Rubrik H
Gas-Brennwert-Wandheizkessel
GMR 1000 Condens
Integrierte Funktion "OpenTherm Smartpower"
Streichung des Kolli AD270

Heading H
Wall-hung gas condensing boilers
GMR 1000 Condens
Integrated "OpenTherm Smartpower" function
AD270 Package cancellation

N° ITOE0109

21/12/2010

3. Pièces de rechange

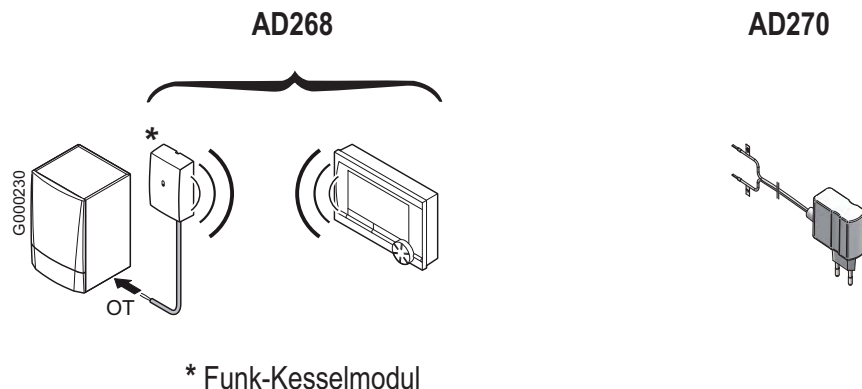
Le colis spécifique AD270 sera donc supprimé du Catalogue tarif 2011, mais restera disponible en pièces de rechange, sous la référence S100661, pour les chaudières qui ne disposent pas de la fonction "Smartpower".

Référence **S100661**, Colis AD270 : Adaptateur d'alimentation électrique pour thermostat d'ambiance modulant radio RS 200 R OT colis AD268.

3. Ersatzteile

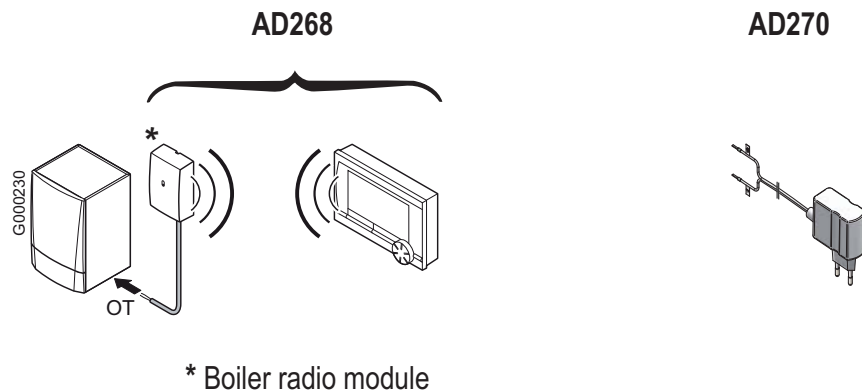
Dieses spezifische Kolli AD270 wird aus der Preisliste 2011 genommen, bleibt aber unter der Referenz S100661 als Ersatzteil erhältlich, für die Heizkessel die nicht mit der Funktion "Smartpower" ausgerüstet sind.

Artikel-Nr. **S100661**, Kolli AD270: Adapter zur Stromversorgung des modulierenden Funk-Raumthermostaten RS 200 R OT Kolli AD268.
